Memo

Betreft : Aanvulling op "Akoestisch onderzoek wegverkeerslawaaï Wilhelminahaven te Oosterhout" (D03)

Er heeft een beoordeling van de rapportage plaatsgevonden door de gemeente Oosterhout. De voorliggende memo gaat puntsgewijs in op het advies naar aanleiding van de beoordeling. De voorliggende memo is een aanvulling op de akoestische rapportage versie D03.

Figuur 2.2: Verbeelding met gehanteerde codering

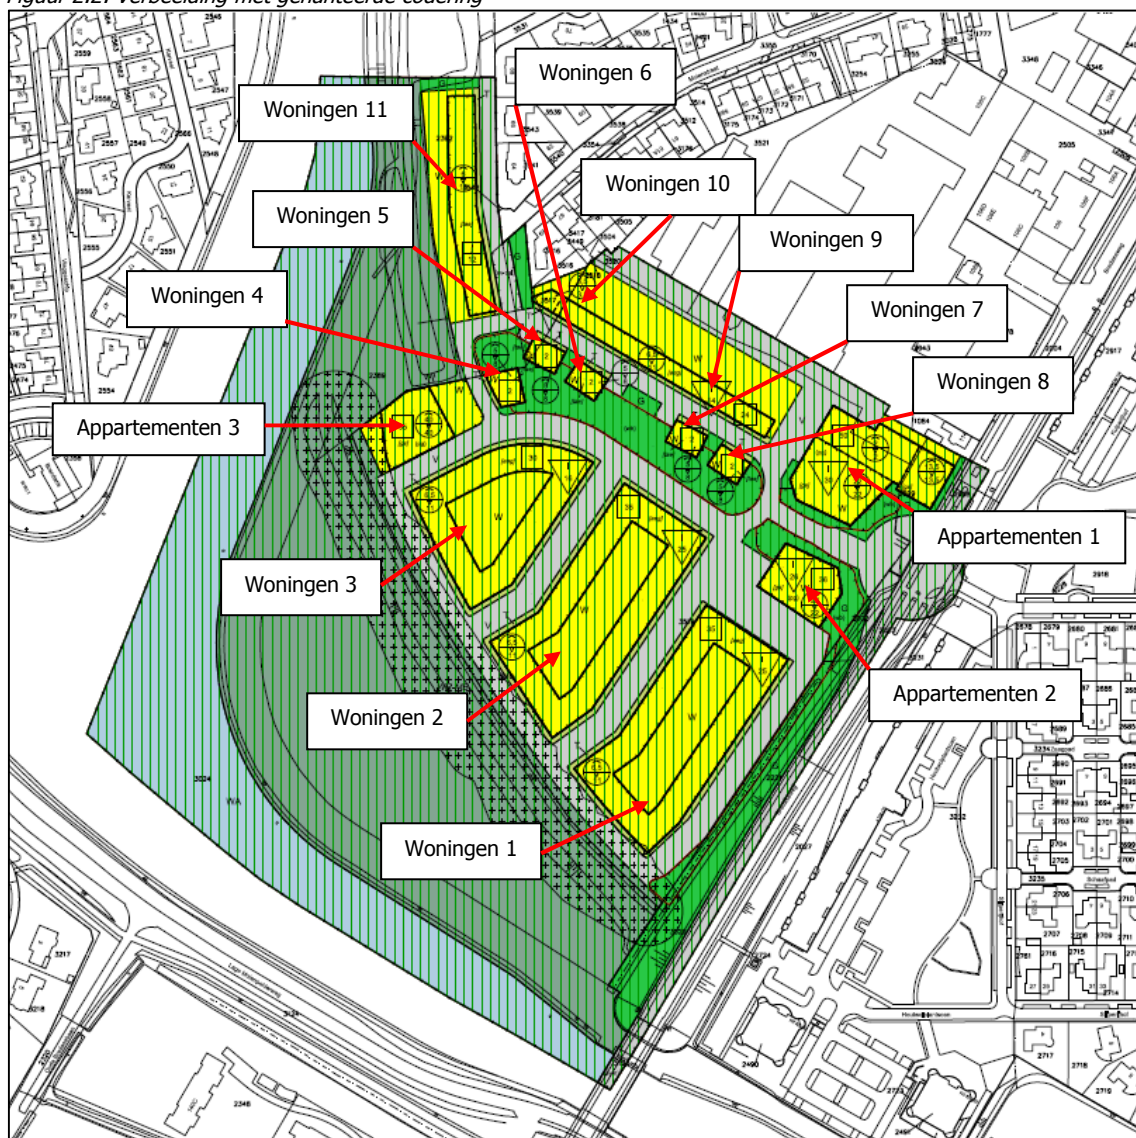
<u>Fig 2.2</u>	
Advies:	Het gearceerde gebied is vervallen. Is dat niet meer van toepassing?
Reactie:	Het gearceerde gebied is niet meer van toepassing
<u>§ 5.1</u>	
Advies:	De 2 ^e zin onder figuur 5.1 is niet af. Waarschijnlijk zal daar moeten worden toegevoegd: "overschreden". 3 ^e zin onder figuur 5.1, 1 ^e zinsdeel, laten vervallen.
Reactie:	2 ^e zin vervangen door: De maximale ontheffingswaarde van 63 dB wordt uitsluitend in het gebied van de rotonde overschreden. In de 3 ^e zin staat dat het niet aannemelijk is dat hier geluidgevoelige bestemmingen

Figuur 7
Wegen Wro incl etmaalintensiteit

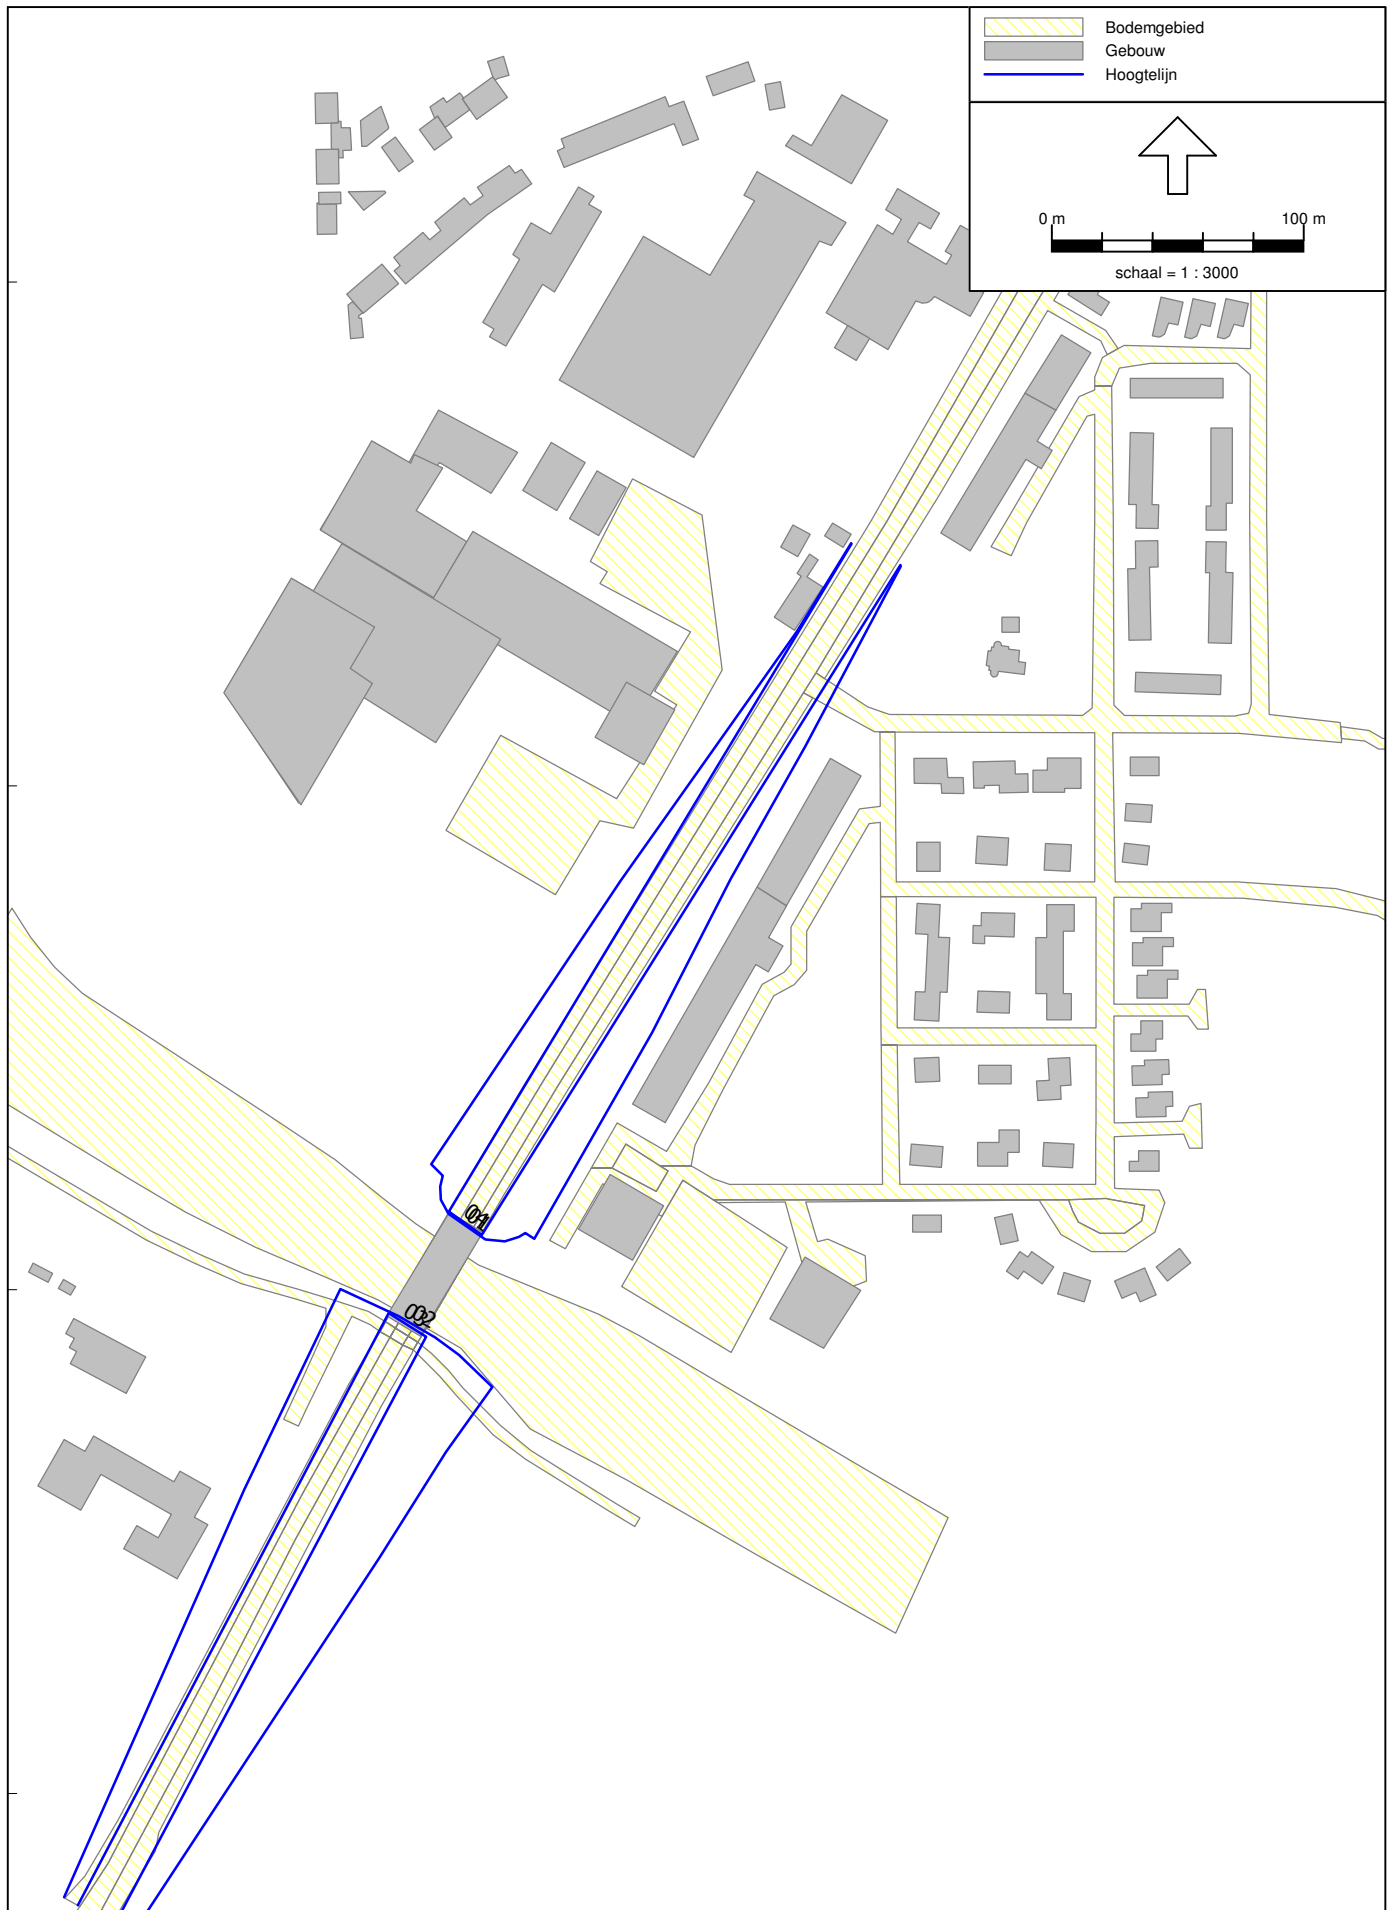
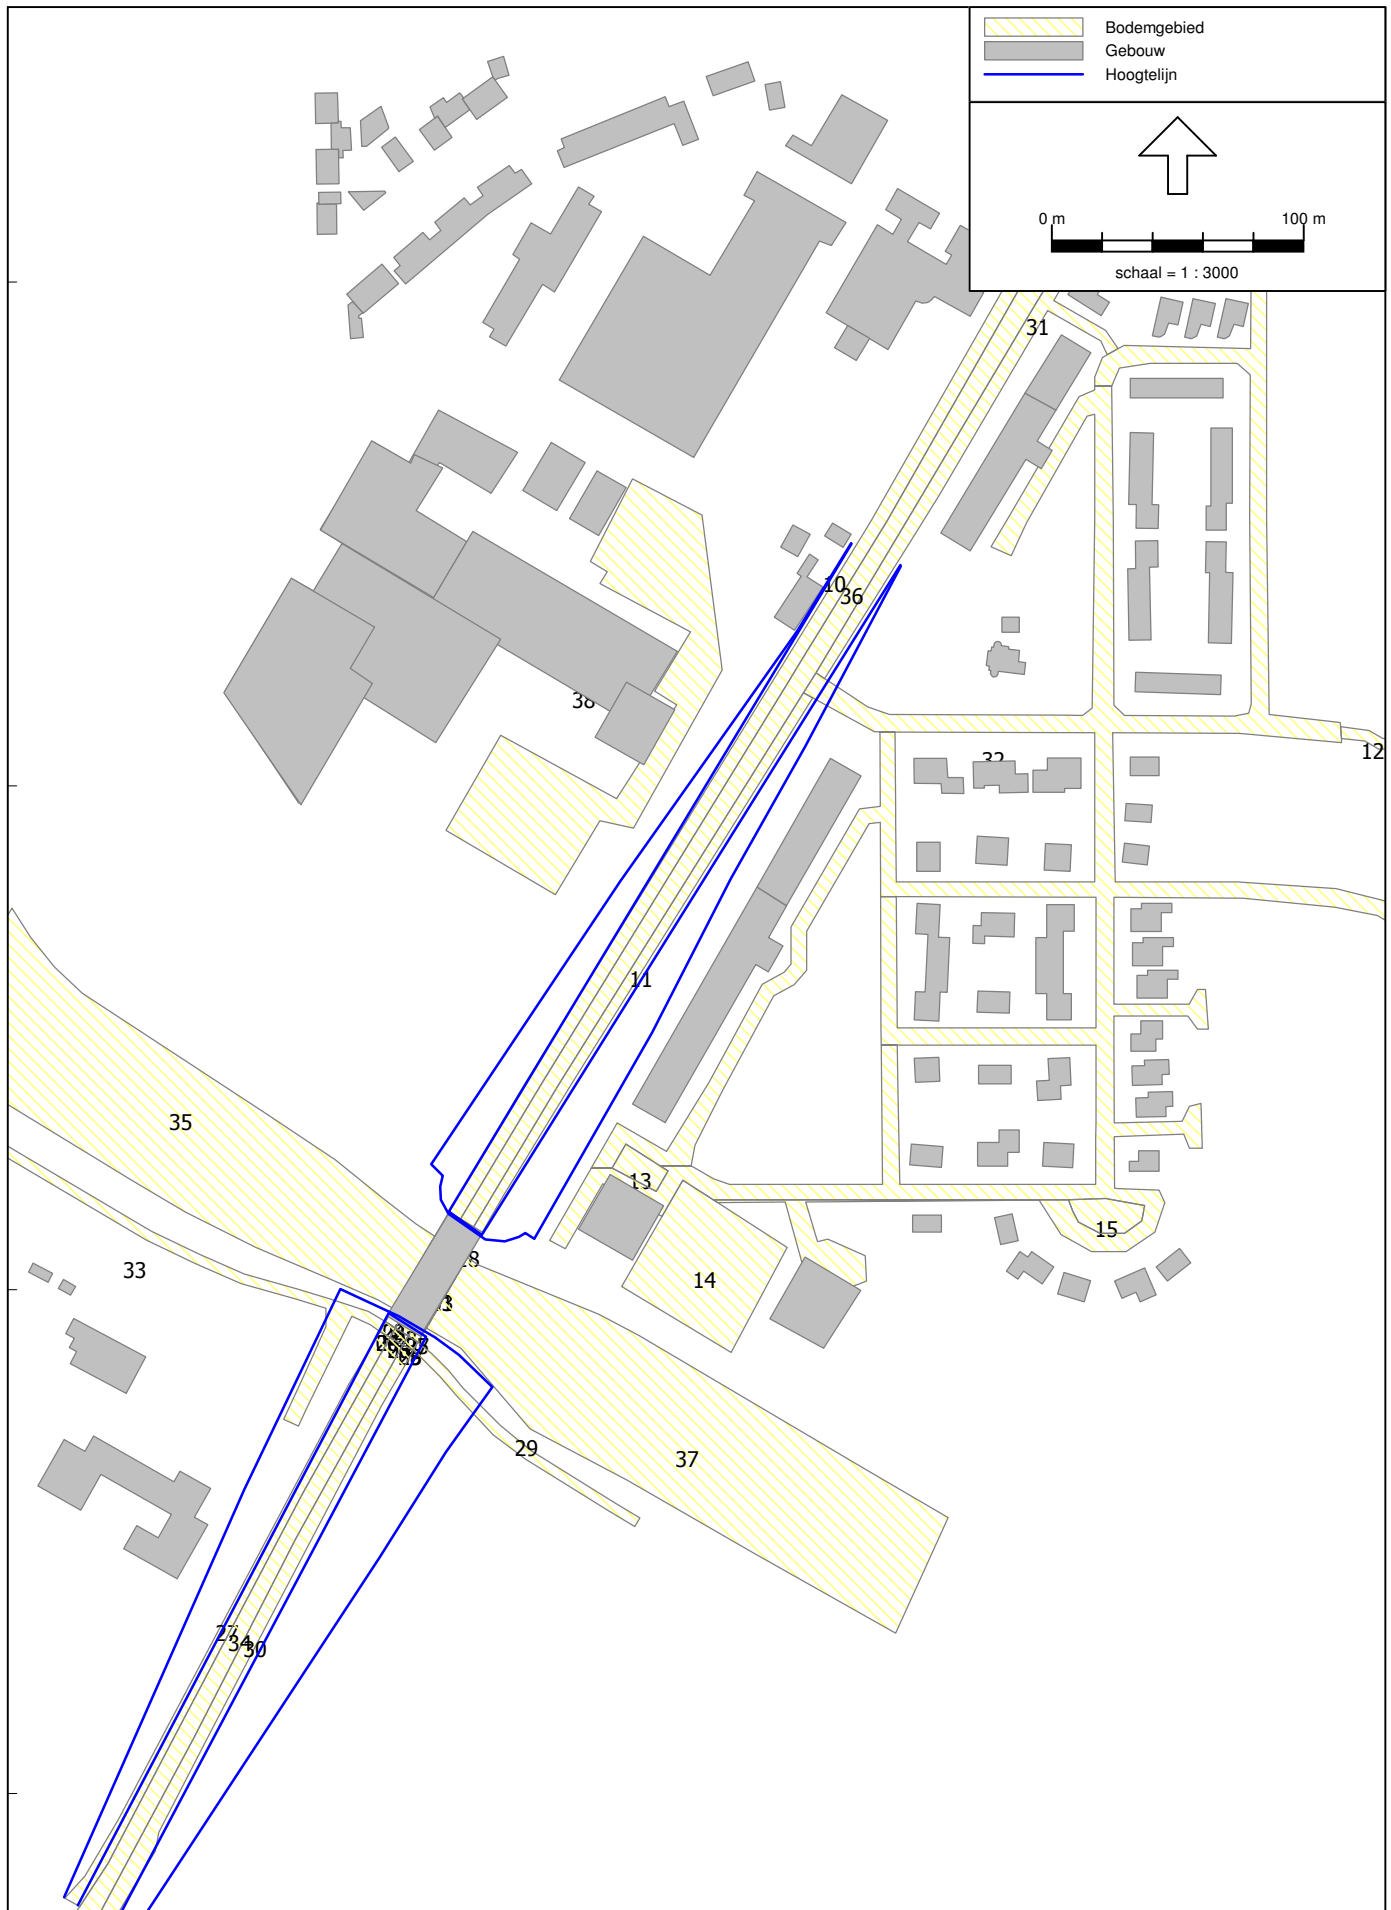
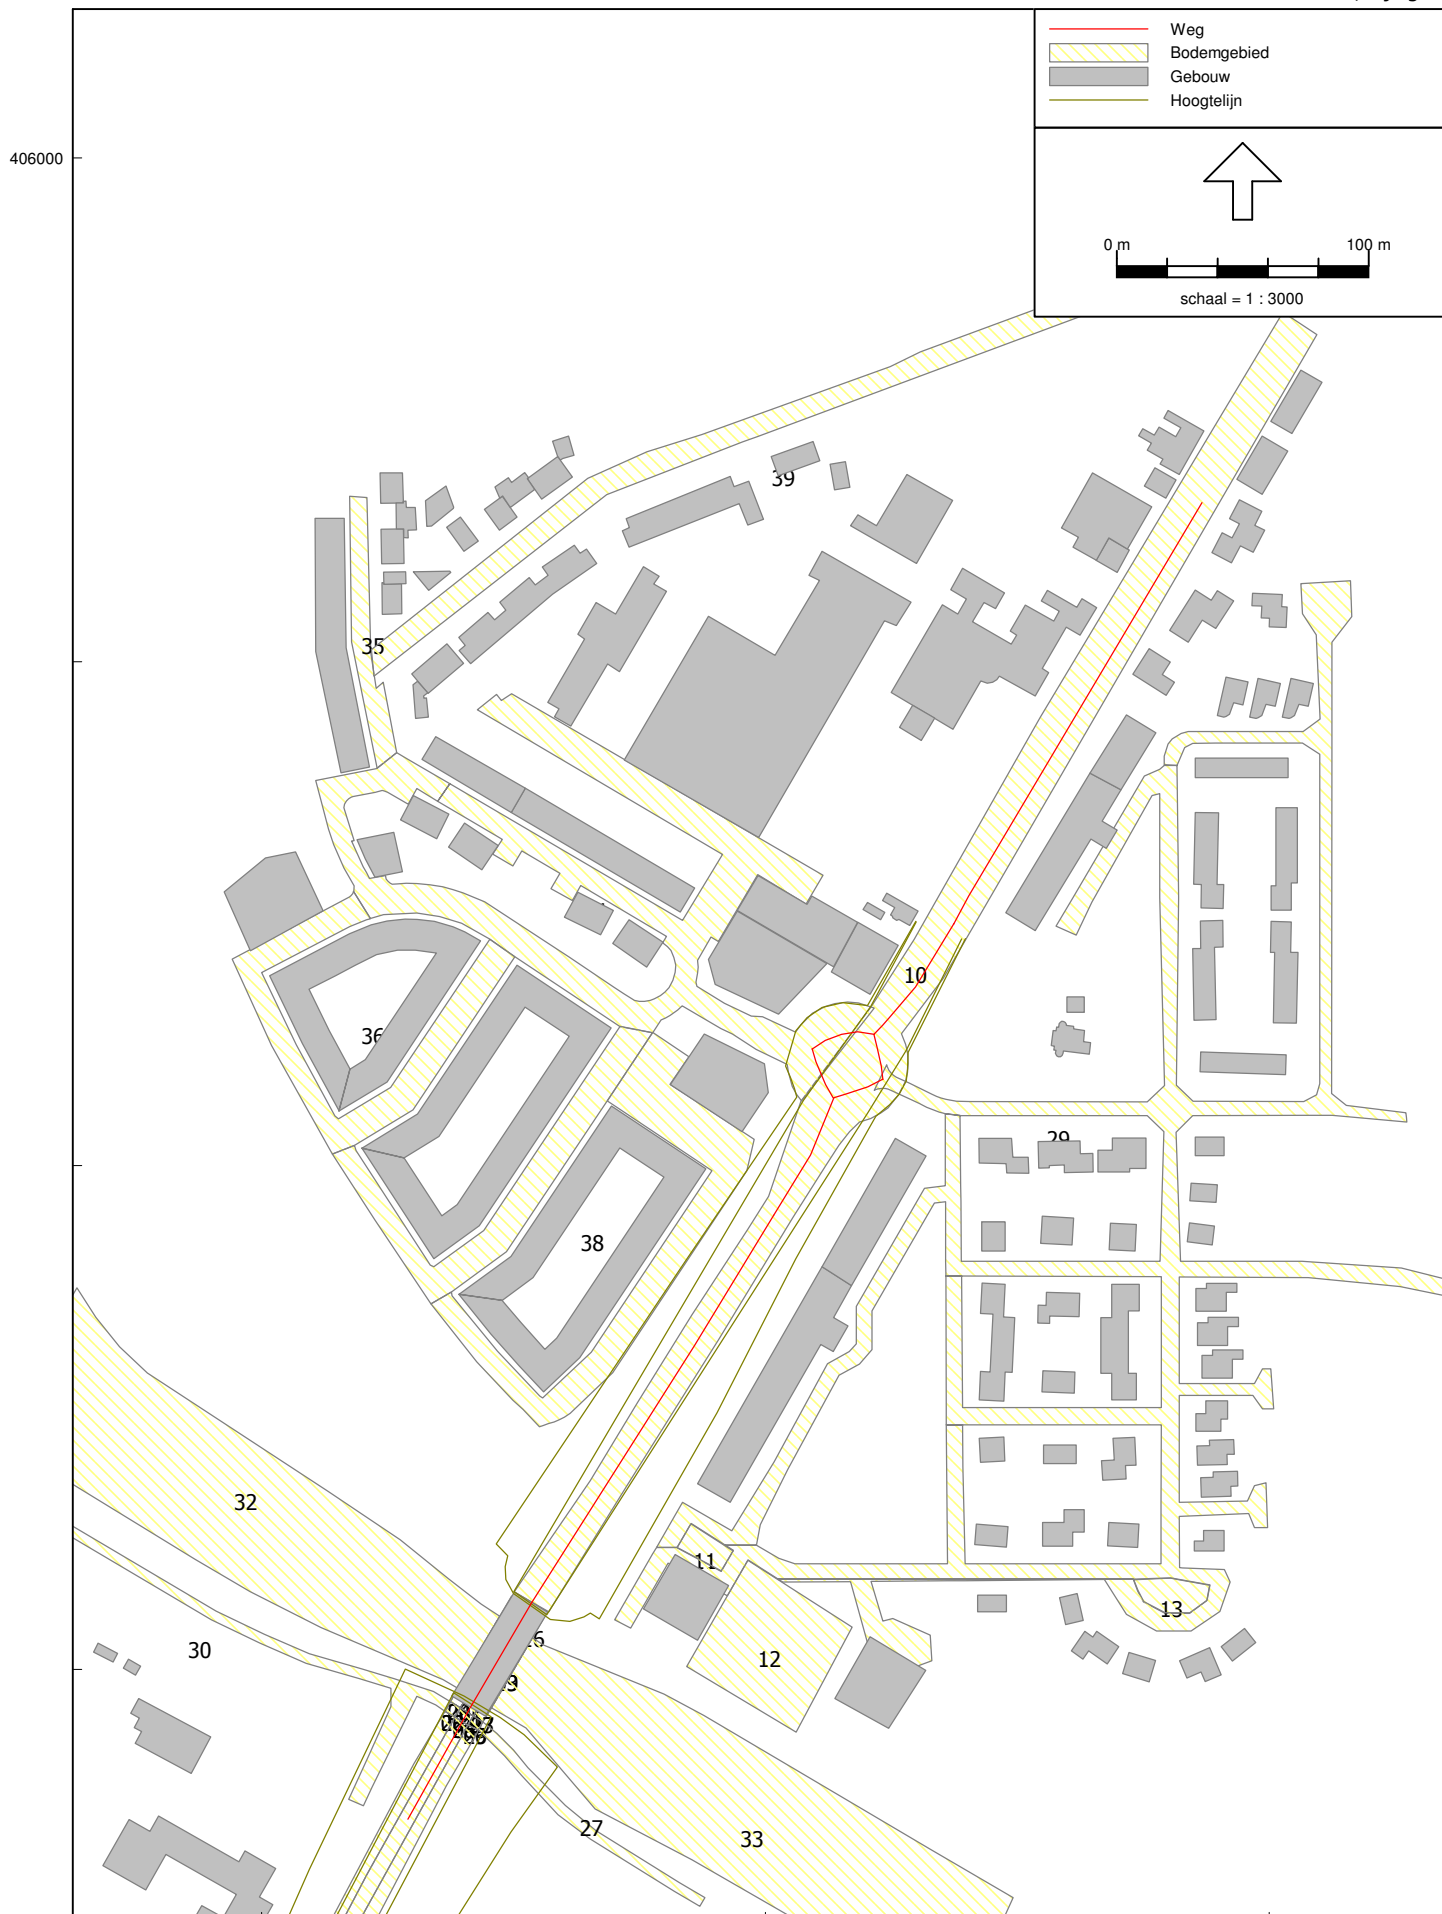
<u>Fig. 7, rijlijn model Wro</u>	
Advies:	Fig 7 geeft rijlijnen weer. 9.252 en 12.258 mvt aansluitend op elkaar in noordelijke richting kan niet, Wet ruimtelijke ordening. Dat blijkt in de andere toekomstige situaties te zitten, ook de reconstructie. Het voorgaande heeft gevolgen voor de resultaten voor de hogere waarden en de reconstructie.
Reactie:	De 9.252 ten noorden van de rotonde is niet correct in het model opgenomen. Het effect hiervan zal in het plangebied het grootst zijn bij appartementencomplex 1.2 en bij de bestaande woningen (toets reconstructie) ter plaatse van de eerste woningen in de appartementen complexen (toetspunten 103-01 en 111-01) en de vrijstaande woning aan de Bredaseweg (toetspunt 102). De berekeningen Wgh zijn opnieuw uitgevoerd. De nieuwe invoergegevens voor de rijlijnen (rapportage bijlage 3) en resultaten voor de Bredaseweg (rapportage bijlage 4) zijn als bijlage bij de voorliggende memo gevoegd. De reconstructie van de weg wordt als aparte procedure in behandeling genomen. Eventueel gewijzigde resultaten worden in een later stadium overlegd.
